Ministero dell' Ambiente e della Tutela del Territorio e del Mare

Parere n. 1854 del 04/08/2015

Progetto:	<p align="center">Verifica di Ottemperanza</p> <p align="center">Autostrada A5 - Torino Quincinetto Nodo idraulico di Ivrea 2° fase di completamento D.M. n.2 del 12/01/2015 Prescrizioni lettera A) n n. 1.1 e 1.2</p>
Proponente:	<p align="center">ATIVA S.p.A.</p>

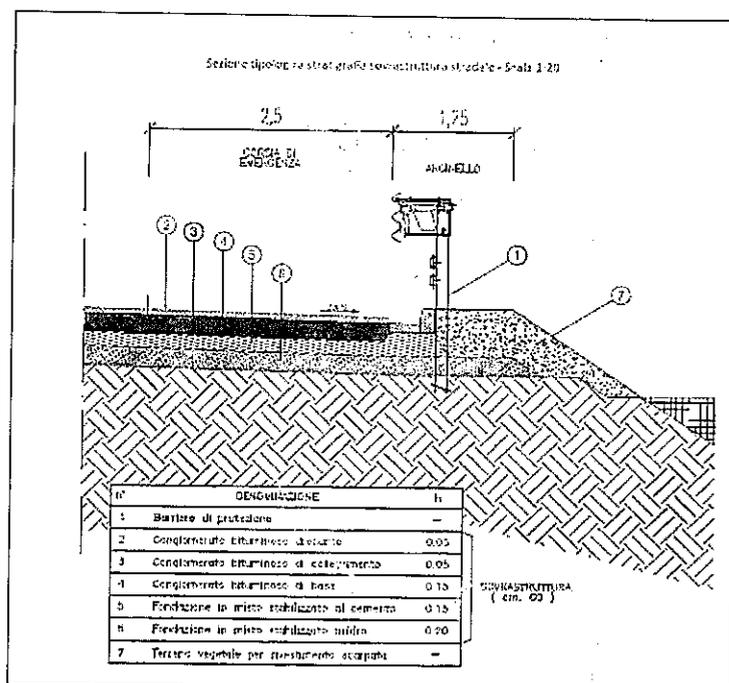
CONSIDERATO che nel corso dell'istruttoria di Valutazione d'Impatto Ambientale, il Ministero per i Beni e le Attività Culturali trasmetteva con lettera DG/PBAAC/34.19.04/17352/2013, alla Proponente ATIVA, il parere endoprocedimentale con valutazioni della Soprintendenza BAP per le Province di Torino, Asti, Cuneo, Biella e Vercelli, nel quale, con riferimento alla tipologia e alle dimensioni delle barriere fonoassorbenti, veniva formulata la seguente richiesta: "....di rivedere le scelte progettuali in merito, prevedendo barriere integralmente trasparenti e di minore altezza."

CONSIDERATO che in data 7 agosto 2013 la Proponente Ativa s.p.a. trasmetteva la propria relazione AMB 042, contenente le controdeduzioni richieste formulando la proposta di utilizzo su tutto il lotto 2 di pavimentazione drenante. Ativa S.p.A. confermava che nelle simulazioni acustiche effettuate per dimensionare le opere nel Progetto Definitivo, non aveva tenuto conto del potenziale

CONSIDERATO che nel corso della procedura di VIA, ATIVA S.p.A. è pervenuta alla decisione di applicare la pavimentazione drenante e fonoassorbente al tratto autostradale corrispondente a tutto il lotto 2, in cui ricade la maggior parte delle barriere di prevista realizzazione.

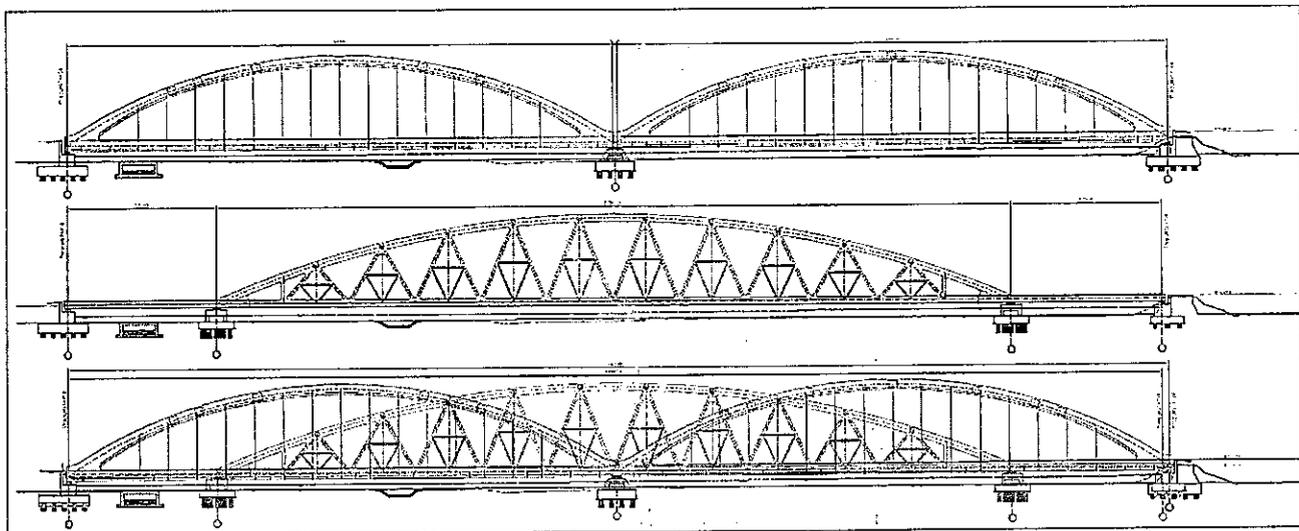
In relazione al viadotto Cartiera, si valuta favorevolmente la soluzione proposta di struttura ad arco a via, in coerenza formale con il vicino viadotto Marchetti, caratterizzato anch'esso da una struttura da arco. Ciò anche in considerazione del fatto che - dal castello di Pavone Canavese - le parti sommitali delle strutture dei viadotti Marchetti e Cartiera risulteranno visibili al di sopra

delle zone boscate. In relazione alle opzioni tipologiche illustrate per la struttura ad arco, si predilige la soluzione ad arco a trave reticolare illustrata nell'elaborato 030 del febbraio 2013 - S.I.A. Chiarimenti e integrazioni - Relazione, pag 14 fig. 1.1.1/5, in quanto di minore altezza.

CONSIDERATO che la Proponente ATIVA ha valutato una nuova soluzione in alternativa con l'intento di riuscire a realizzare un'opera che allo stesso tempo contenga la vista delle parti sommitali al di sotto della fascia boscata ed abbia caratteristiche di maggiore trasparenza per quanti l'attraversano. Tale proposta consiste in un ponte a due campate di uguale luce pari a 190 m. con impalcati appesi all'arco principale attraverso pendini inclinati;
